Referencia Olympus: QIL FY25-EMEA-15-FY25-038 Fallo en la prueba de rendimiento del color CCD

NOTA DE SEGURIDAD URGENTE

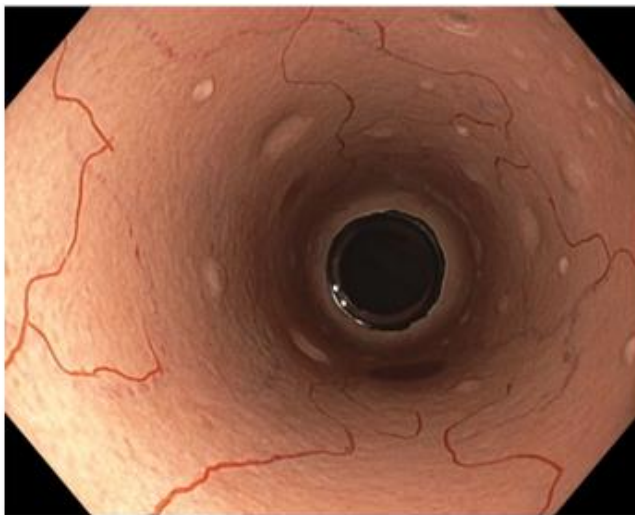
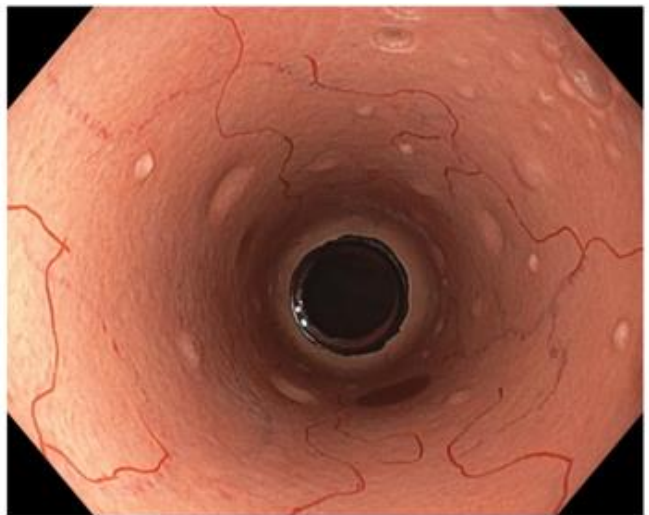
Durante las pruebas de rendimiento del dispositivo se descubrió que los sensores de imagen CCD se programaron con los datos de corrección de color incorrectos y, por lo tanto, no se cumplen las especificaciones. El efecto general en el dispositivo es una representación ligeramente menos intensa o difuminada en comparación con el color deseado, y además el color azul se desplaza ligeramente hacia un tono más morado. Vea las imágenes a continuación.

Datos de corrección de color incorrectos

Datos de corrección del color correctos

Datos de corrección de color incorrectos

Datos de corrección del color correctos

1. Lea atentamente el contenido de esta notificación.
2. Examine su inventario e identifique el dispositivo enumerado anteriormente con el número de serie afectado.
3. Un representante de Olympus se pondrá en contacto con usted para coordinar la devolución de su dispositivo a un centro de reparación Olympus para recibir un ajuste de color.
4. Si ya ha distribuido el producto, identifique a sus clientes y mándeles esta notificación.
5. Olympus le ruega que acuse recibo de esta carta. Rellene el formulario de respuesta para confirmar que ha recibido y entendido esta notificación y envíelo a la dirección de correo electrónico de Olympus oib.fsca@olympus.es antes del **16 de octubre de 2024**.
